Revideret udkast til trafikregulering i grundejerforeningerne Nordre og Søndre Hanssted. (26/6 1973).

Forslaget bygger på princippet "brudt ensretning" for såvel Nakskovvej, Nystedvej som Maribovej.

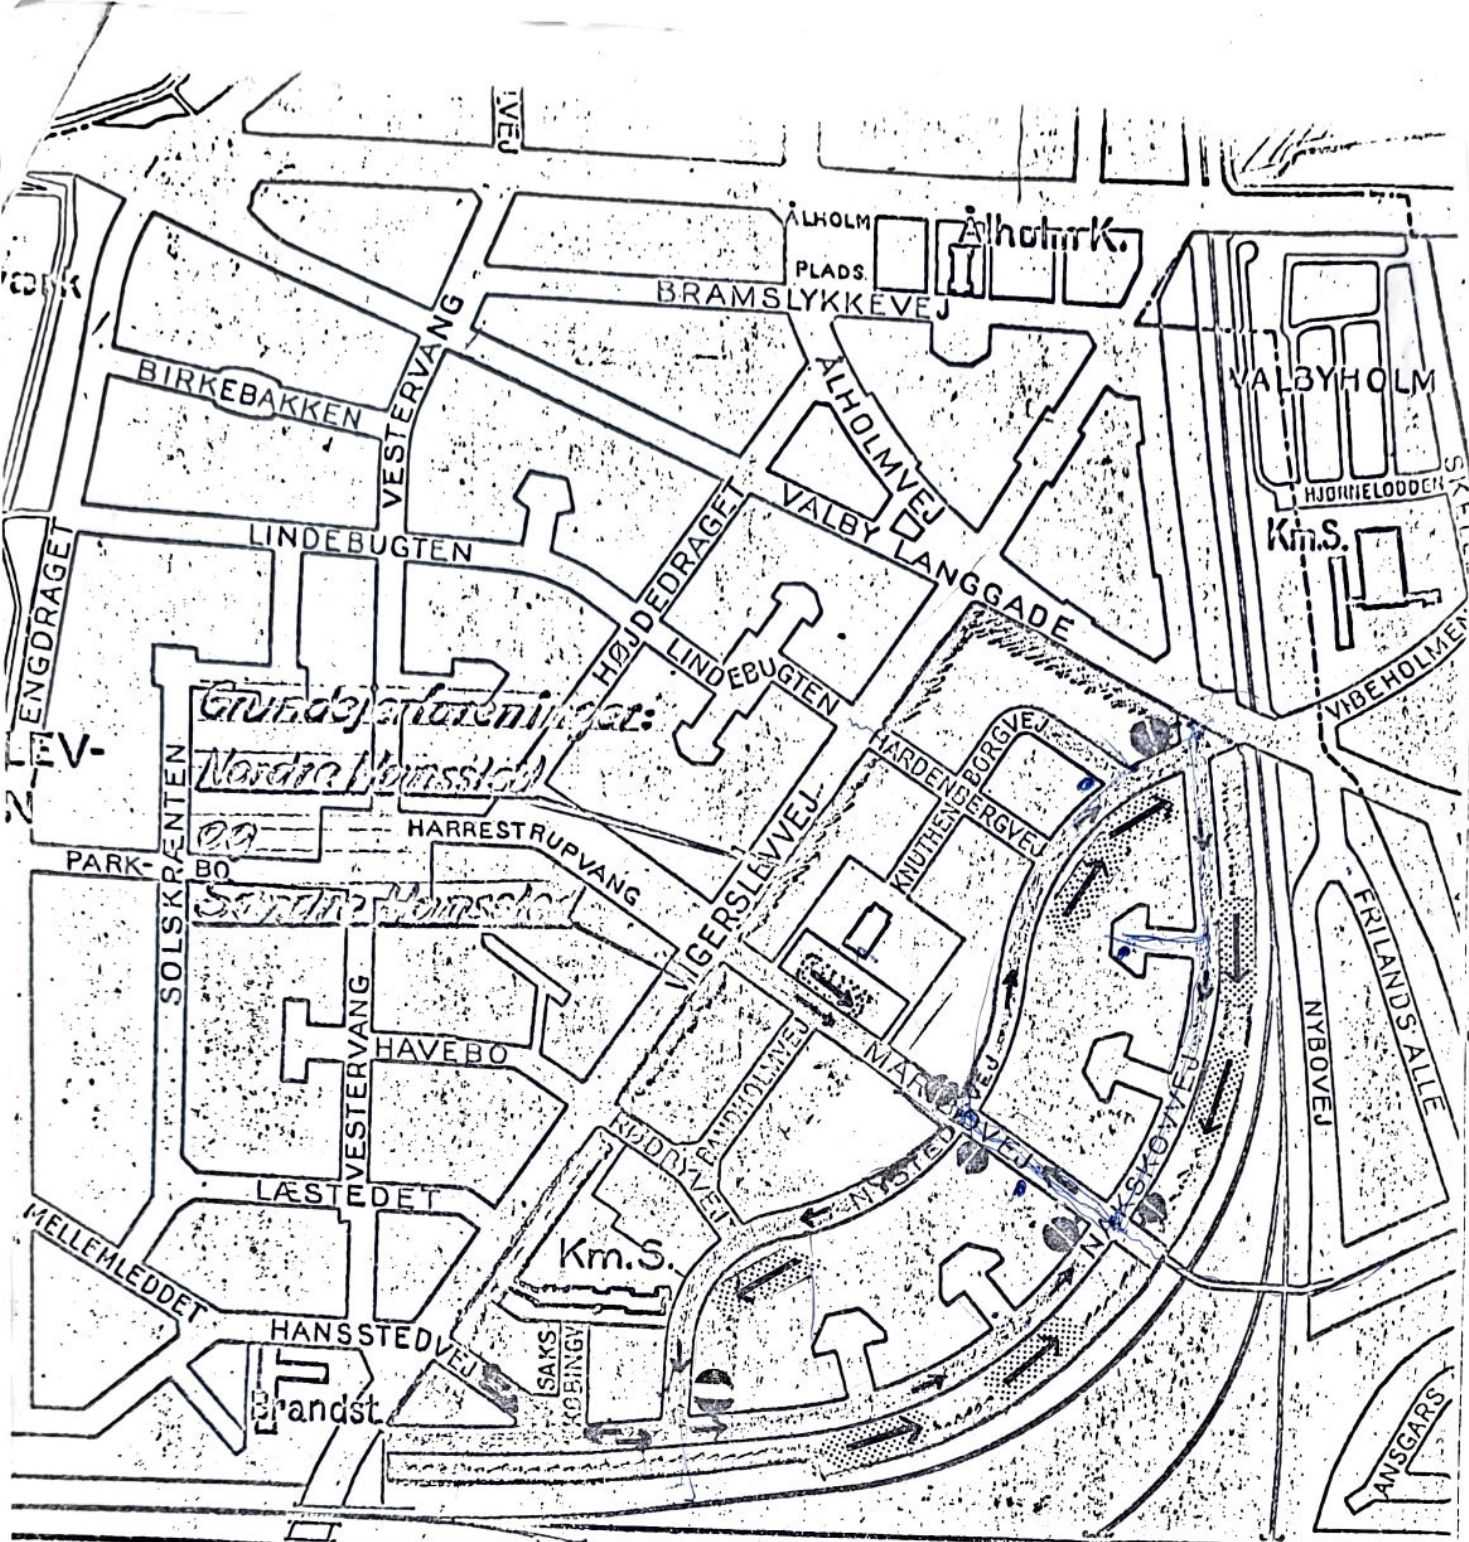
Trafik ledes fra trekanten ved Valby Langgade mod syd til Maribovej og fra Nystedvejs udmunding i Nakskovvej i Søndre Hanssted mod nord til Maribovej. I krydset Nakskovvej / Maribovej brydes ensretningen ved hjælp af tavler med signatur for "Al indkørsel forbudt" for begge færdselsretninger på Nakskovvej. Strækningen syd for Nystedvejs udmunding i Søndre Hanssted ensrettes ikke.

Maribovej ensrettes på strækningen fra Vigerslevvej til Nystedvej således, at kun trafik mod Nystedvej tillades. Strækningen fra Nakskovvej til Nystedvej ensrettes i modsat retning således, at kun trafik mod Nystedvej er tilladt. I krydset Maribovej / Nystedvej brydes ensretningen ved hjælp af tavler med signatur for "Al indkørsel forbudt" for begge færdselsretninger på Maribovej. Strækningen fra Nakskovvej forbi plejehjemmet og A K B 's række-huse vil fortsat være farbar i begge færdselsretninger.

Fra krydset Nystedvej / Maribovej er der adgang til at køre såvel mod nord som mod syd ad Nystedvej. Ved Nystedvejs tilslutninger til Nakskovvej såvel i Nordre som Søndre Hanssted indføres indkørselsforbud med tavler "Al indkørsel forbudt"

Vejudmundinger langs de ensrettede strækninger forsynes med tavler, der angiver den tilladte trafikretning.

Det reviderede udkast til trafikregulering vil nødvendiggøre opsætning af 6 tavler "Al indkørsel forbudt", heraf 5 "buede" til krydsene ved Maribovej og ved Nystedvejs nordlige ende. Desuden medfører ensretningen opsætning af 8 tavler med signaturen "Ensrettet".

Færdselsretninger og skilte er markeret på vedhæftede skitse over foreningernes vejnet.
